**ITINERARIO PALERMO - AGRIGENTO**

**Lavori di ammodernamento del tratto Palermo - Lercara Friddi, lotto funzionale dal km 14,4 (km 0,0 del lotto 2) compreso il tratto di raccordo della rotatoria Bolognetta, al km 48,0 (km 33,6 del lotto 2 - svincolo Manganaro incluso), compresi i raccordi con le attuali S.S. n. 189 e S.S. n. 121**

## **Report riepilogativo delle Modifiche Tecniche inserite in PV1**

**PROGETTO ESECUTIVO ( SI09)**

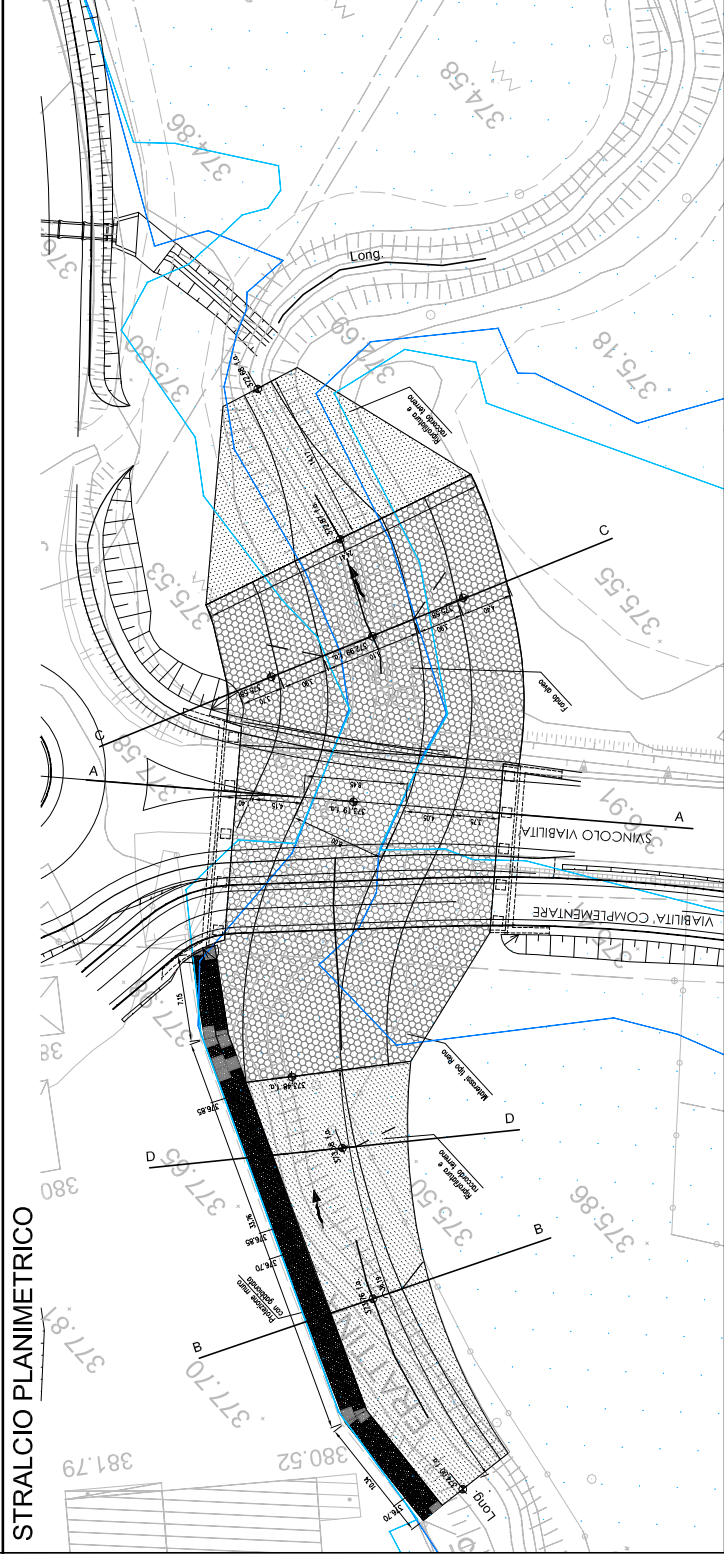
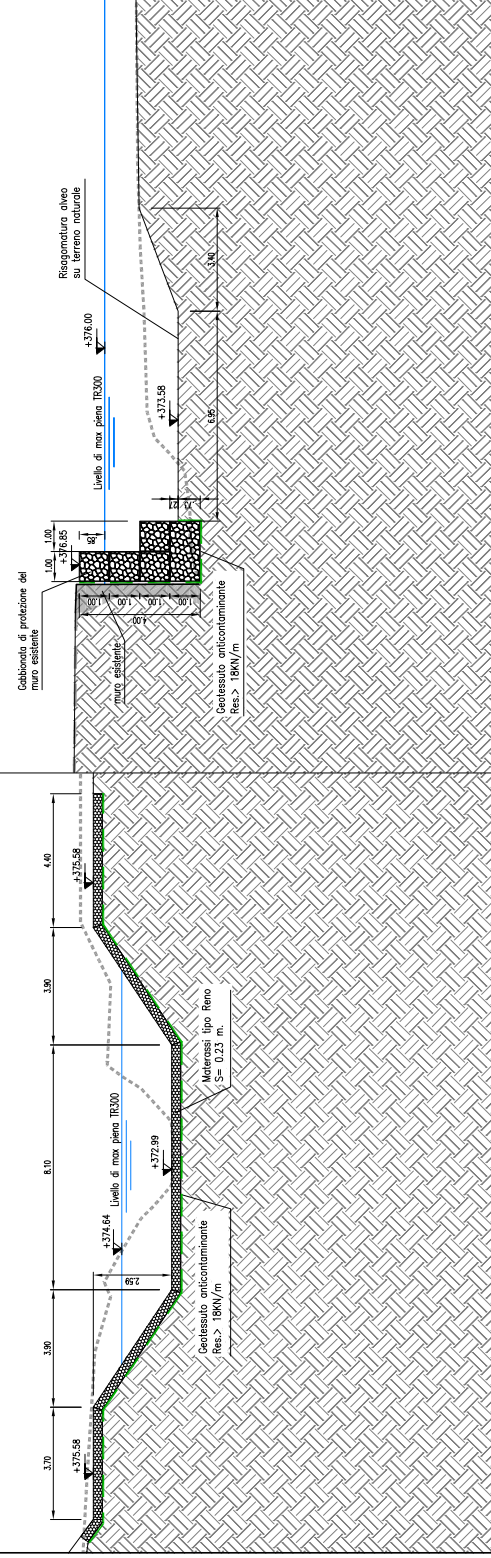
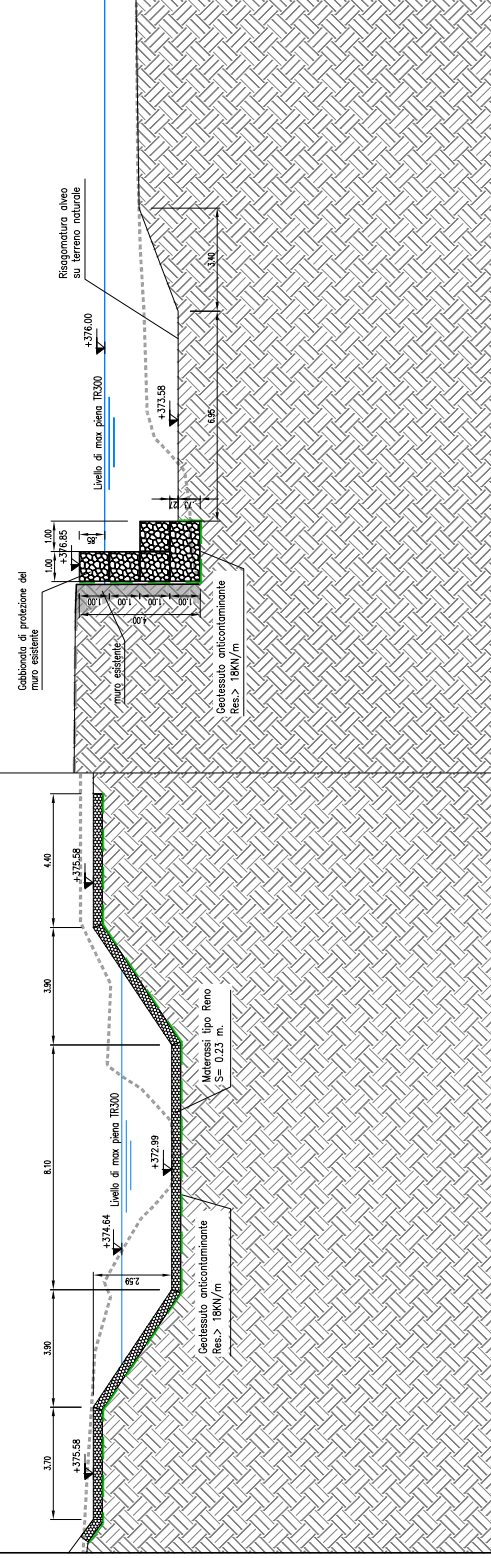
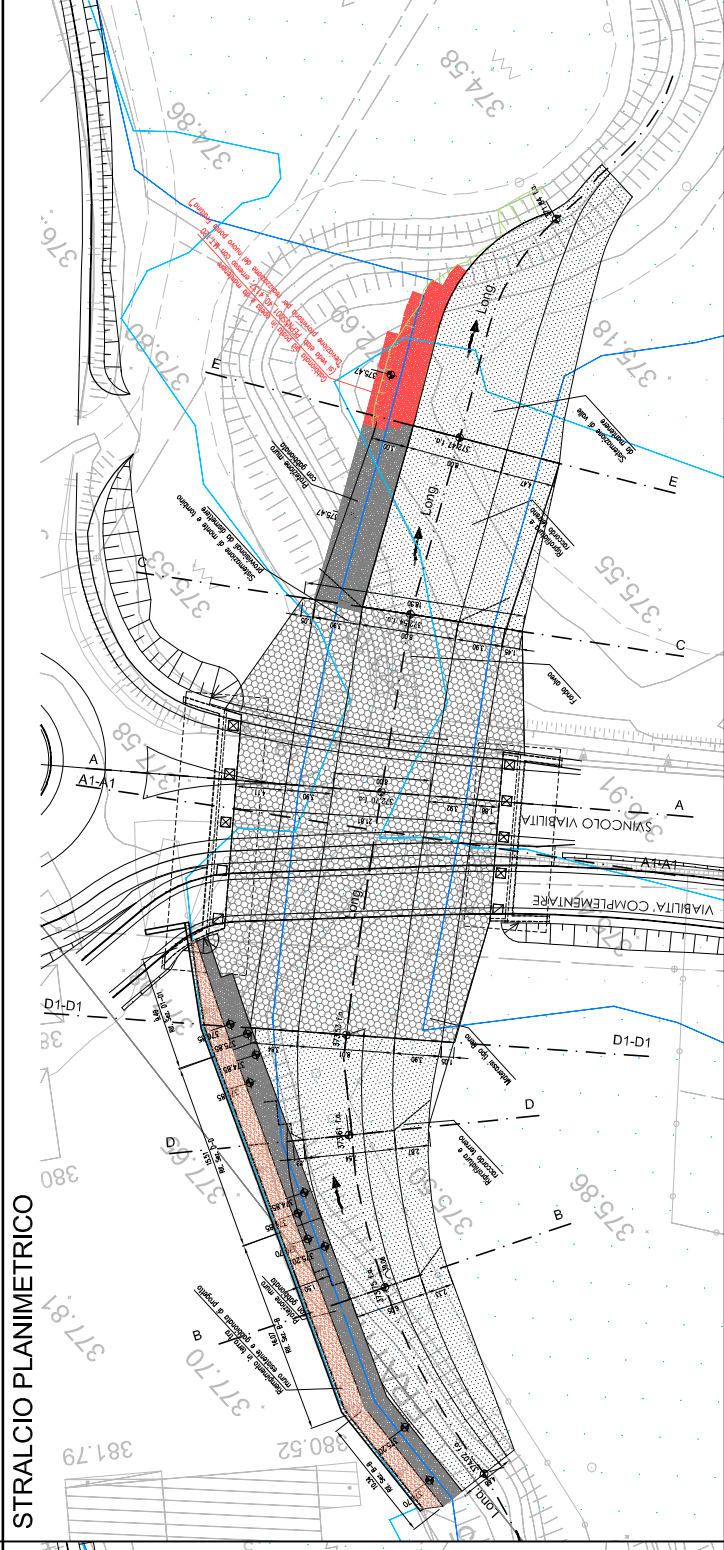
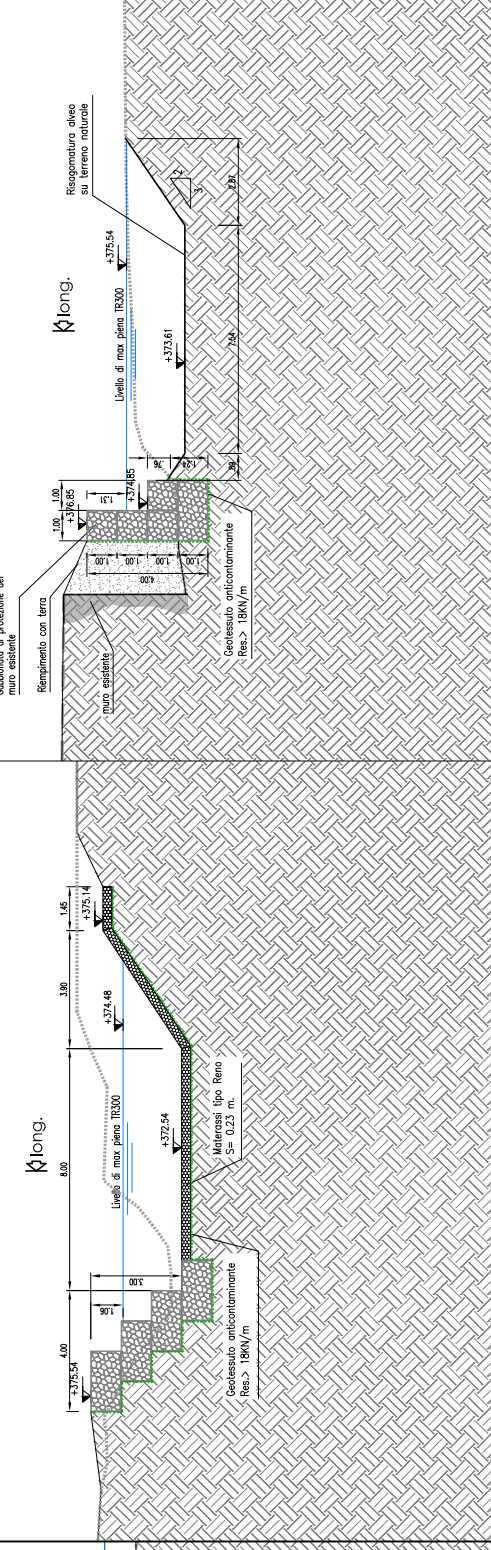
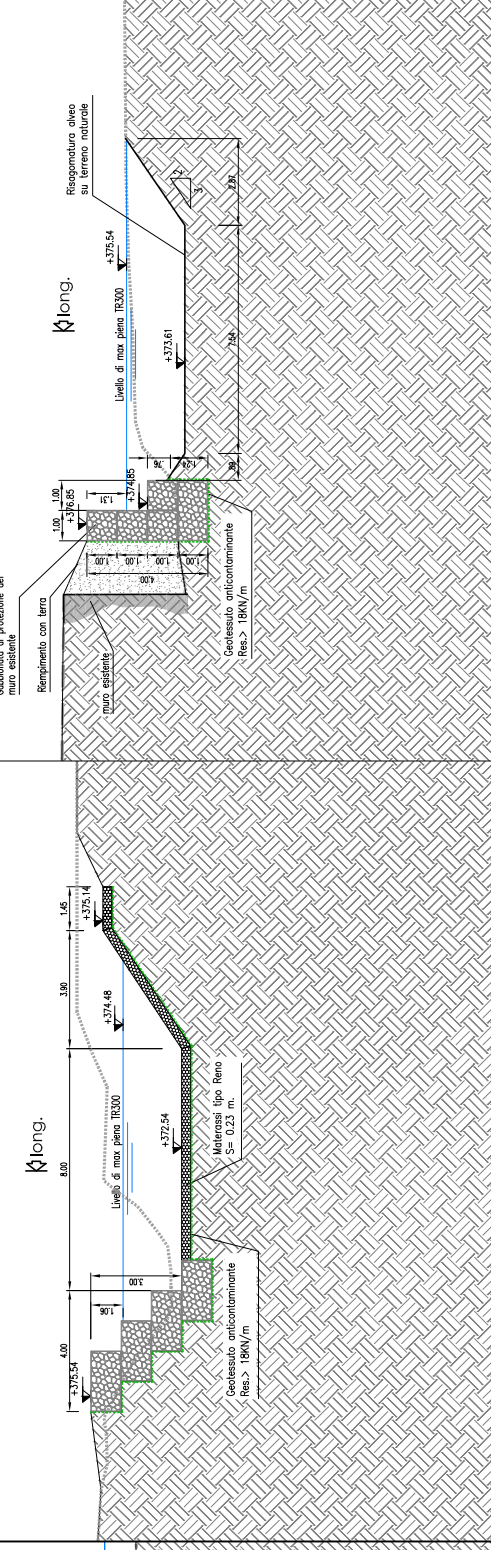
**OGGETTO:** La modifica tecnica n. 149 riguarda la rivisitazione altimetrica della spalla 2 del nuovo ponte Frattina. La soluzione di Progetto Esecutivo prevedeva, per la realizzazione della spalla 2, uno scavo di circa 7 m di altezza. Al fine di limitare l'altezza del fronte scavo, con la modifica tecnica è stato previsto di innalzare la quota di intradosso fondazione, della platea di intradosso fondazione, della platea di intradosso fondazione, della platea di intradosso fondazione, di circa 2,25 m. Tale modifica ha consentito di lasciare inalterate le caratteristiche geometriche e le armature dell'intera spalla 2 previste nel P.E., ad eccezione delle altezze del muro frontale e dei muri di risvolto, che si riducono di 2,25 m, con la conseguente rimodulazione delle dimensioni delle rispettive armature. Per i pali di fondazione è stato previsto un allungamento degli stessi, in funzione della nuova quota di intradosso della platea di fondazione.

In seguito alla modifica geometrica della spalla 2, si rende necessario, inoltre, una rettificazione della sistemazione fluviale dell'alveo del Torrente Frattina, già prevista nel P.E..

SEZIONE TIPOLOGICA PIEDRITTO

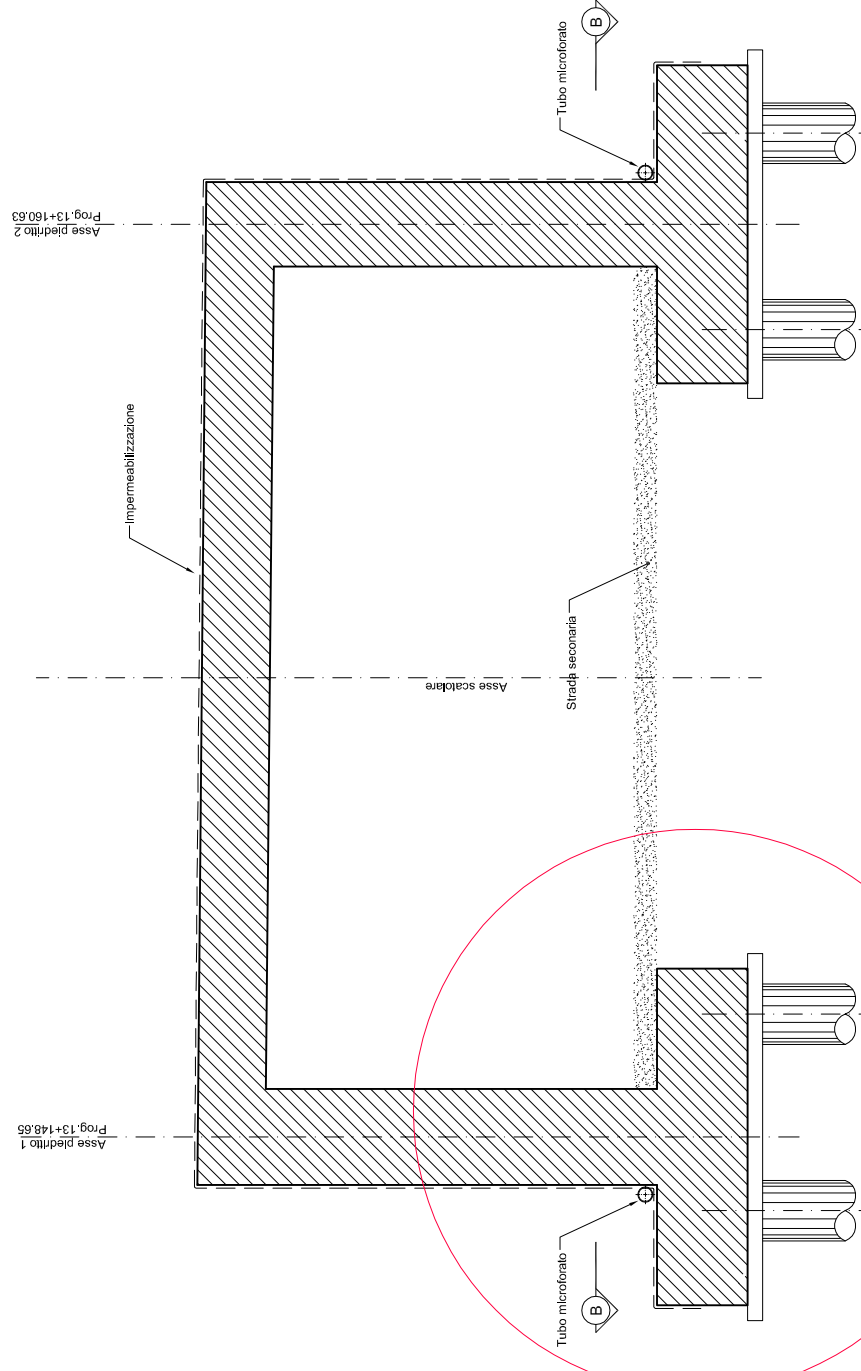
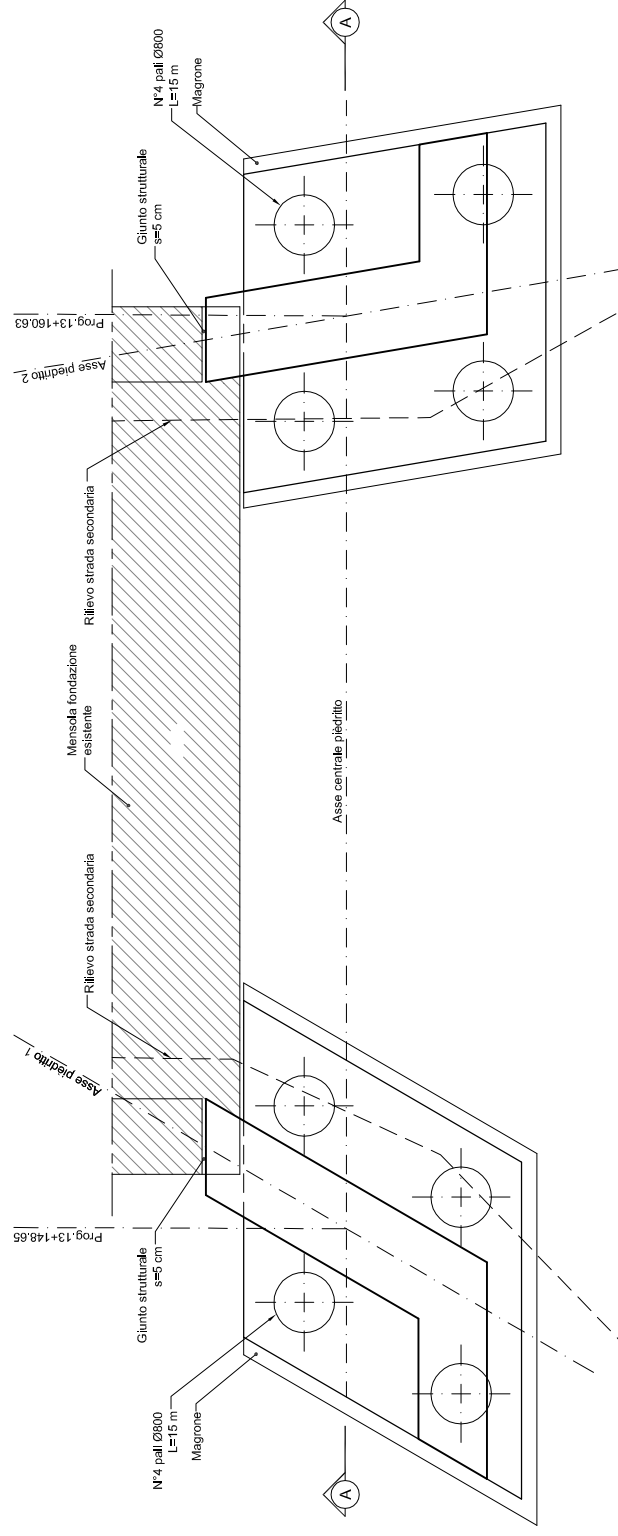
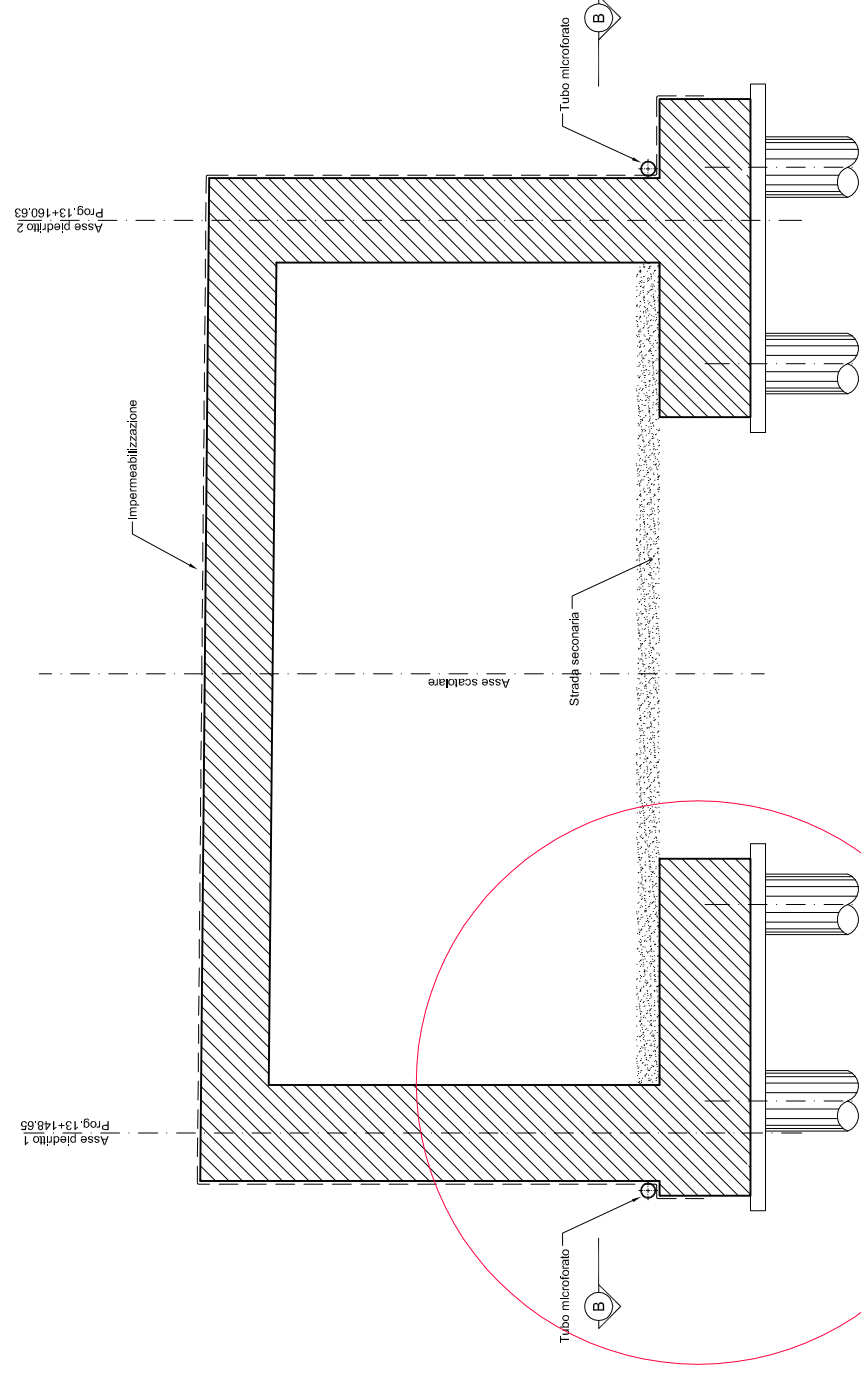
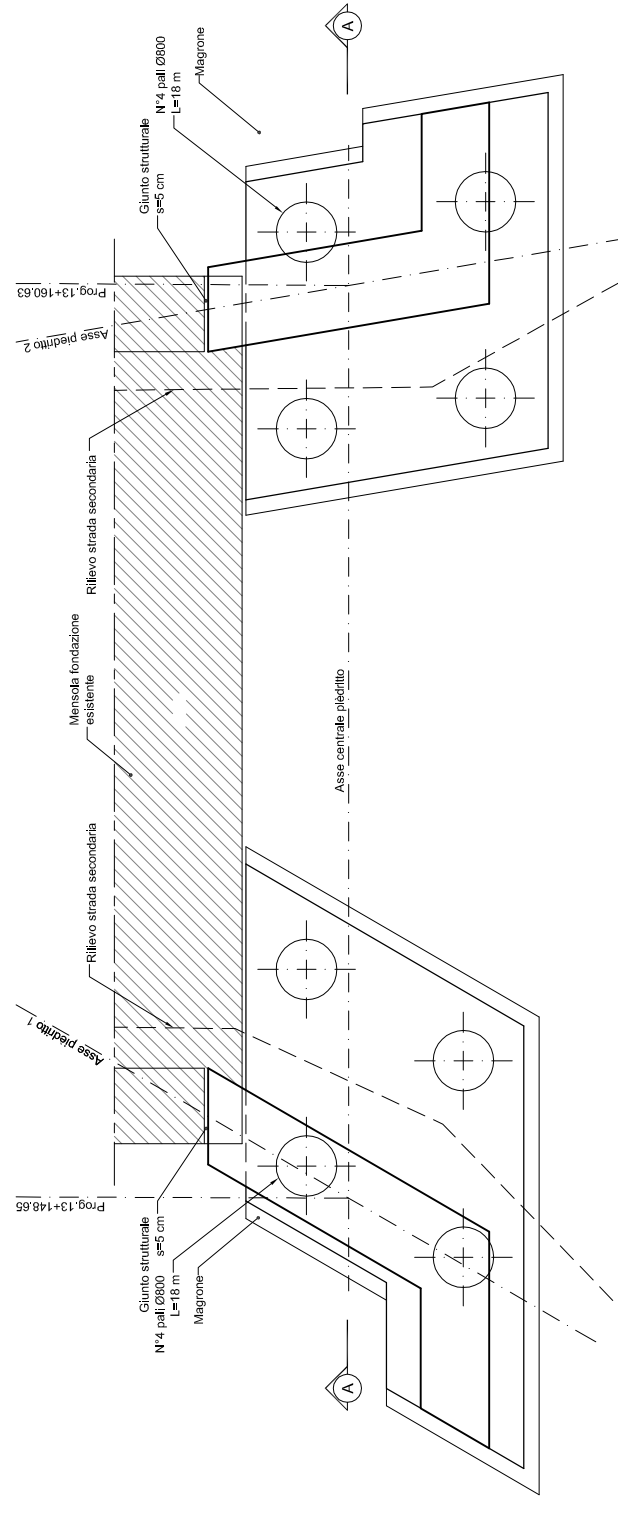
**OGGETTO:** La modifica tecnica n. 160 ha come oggetto il sottovia esistente ST05 ubicato all'interno dello Svincolo di Mezzojuso. Durante le fasi di scavo per la realizzazione delle fondazioni dei due "portali" in c.a., di ampliamento del manufatto esistente, è stata riscontrata l'interferenza tra le fondazioni profonde dei nuovi portali con le fondazioni del manufatto esistente. Con la modifica tecnica è stata prevista la traslazione dei pali di fondazione dei nuovi portali, al fine di risolvere l'interferenza con la fondazione esistente.
